Gutachten

zur Errichtung und den Betrieb des Pumpspeicherwerkes Koralm

Gutachten im Rahmen des UVP Verfahrens für das
Fachgebiet Dammbau und Geotechnik

Antragsteller: PSKW Koralm GmbH

Lageplan Speicher Glitzalm

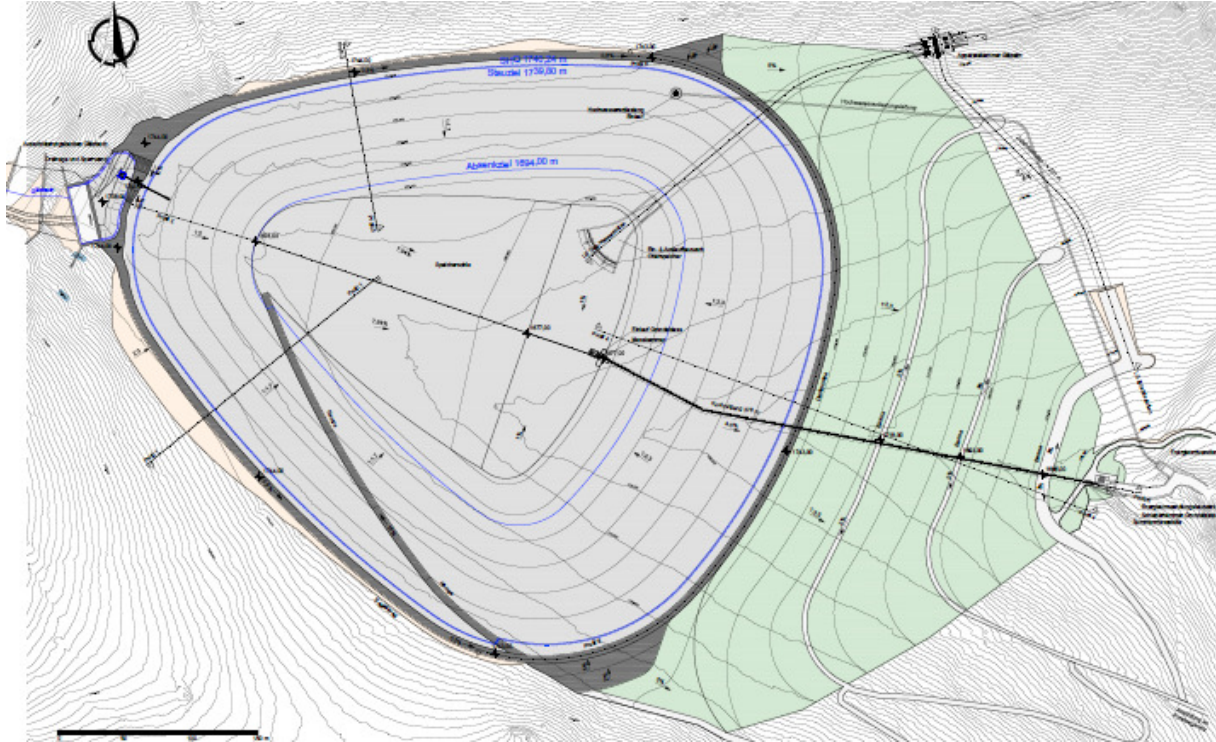
Als Speicherstandort ist eine natürliche Geländeeintiefung in mäßig geneigtem Gelände vorgesehen. Der Untergrund besteht im Wesentlichen aus Gesteinen des Koralmkristallins mit oberflächennah stark bis mäßig verwitterten Gneisen (Platten- Feinkorn- und Schiefergneisen) und Marmorzügen. Die Verwitterungszone ist mächtig bis sehr mächtig. Weiters sind

Hang- und Blockschuttmaterialien vorhanden. Die Notwendigkeit einer Beckenabdichtung ergibt sich aus den Gesteinsabfolgen zwischen Platten-, Schiefer- und Feinkorngneisen mit eingelagerten Marmorzügen, welche im Wesentlichen etwa bachparallel verlaufen sowie einer WNW-OSO streichenden Störung. Der Speicherstandort wurde aus dammbautechnischer Sicht für den aktuellen Planungsstand ausreichend erkundet und die Detailbeurteilung erfolgt durch den SV für Geologie.

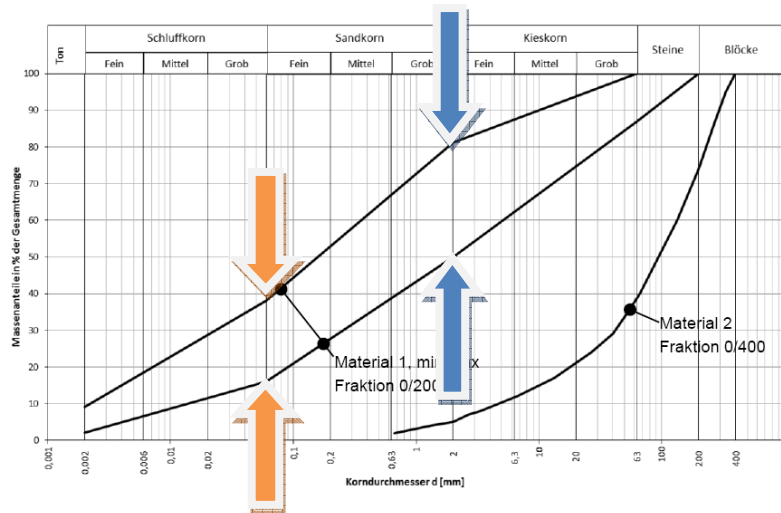
Grundsätzlich kann das Konzept des Dammaufbaues gemäß dem Regelquerschnitt (Einlage 3.1.GT.05) positiv beurteilt werden.

Lageplan Speicher Seebach

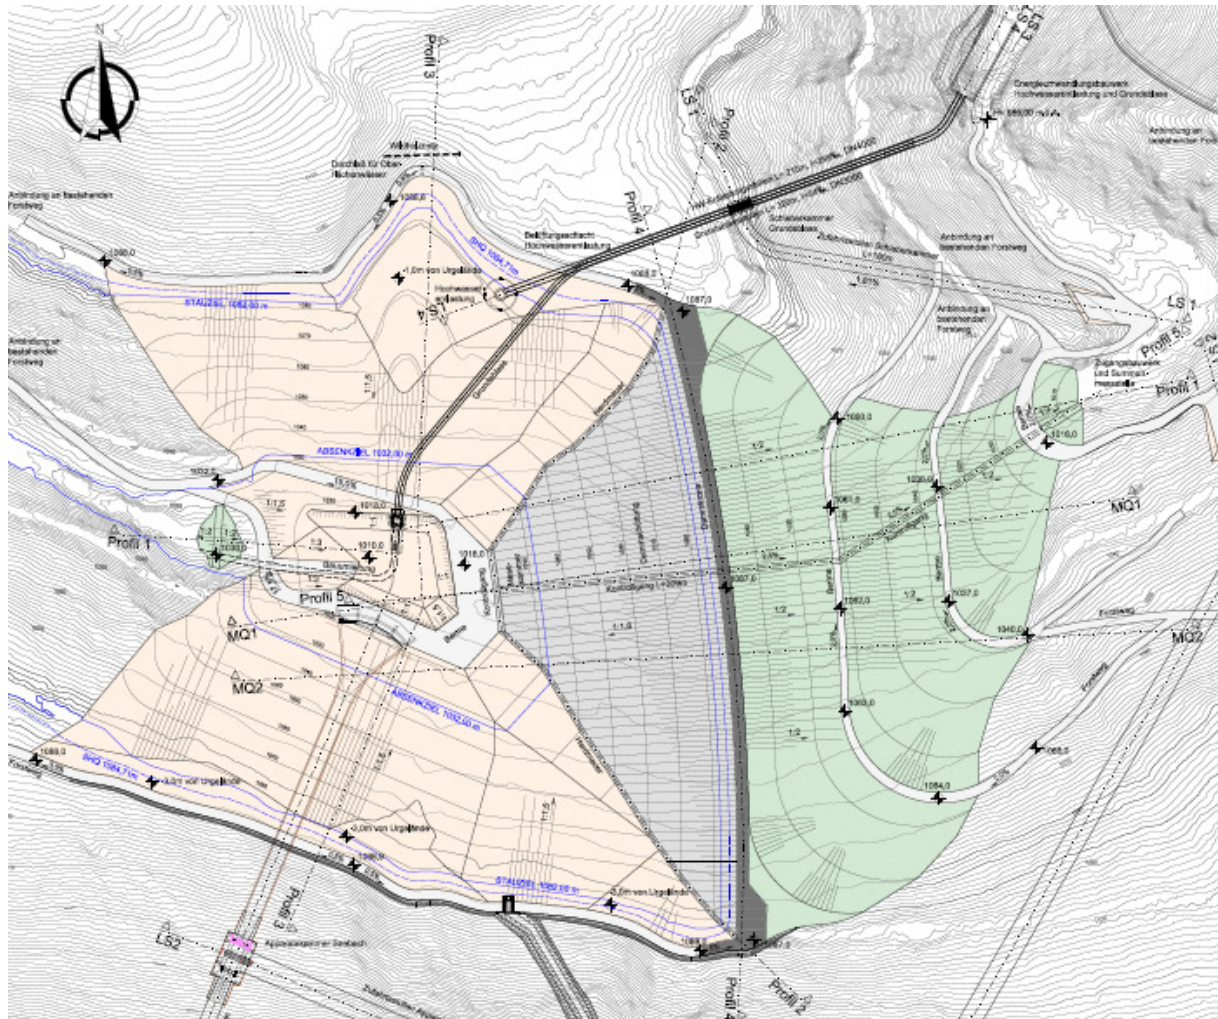
Als Speicherstandort ist der Seebachgraben (Kerbtal), dessen Einhänge teils flach (Hangschuttüberlagerung) bzw. gering sowie sehr steil (Felsgestein) geneigt sind. Der Untergrund besteht im Wesentlichen aus Gesteinen des Koralpenkristallins mit oberflächennah mäßig bis stark verwitterten Gneisen (Platten- und Feinkorngneisen). Die Verwitterungszone ist gering mächtig bis sehr mächtig. Weiters sind Hang- und Blockschutt sowie Wildbachsedimente in den Flanken und im Bachbett vorhanden. Aus den Erkundungs- und Kartierungsergebnissen wurde abgeleitet, dass keine Speicherabdichtung erforderlich ist. Ausgeprägte Störzonen werden nicht ausgewiesen, lokal begrenzte sind vorhanden. Der Sperrenstandort wurde aus dammbautechnischer Sicht für den aktuellen Planungsstand ausreichend erkundet und die Detailbeurteilung erfolgt durch den Sachverständigen für Geologie.

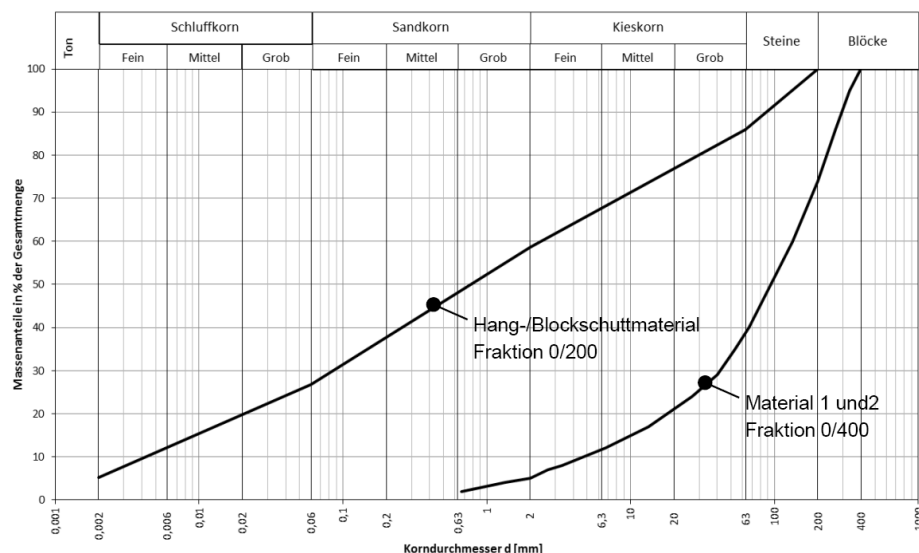
Grundsätzlich kann das Konzept des Dammaufbaues gemäß dem Regelquerschnitt (Einlage 3.2.GT.08) positiv beurteilt werden. Bei Abweichungen zwischen textlichen Beschreibungen und Plänen gelten die in den Plänen angeführten Maße vorrangig gegenüber den Beschreibungen.
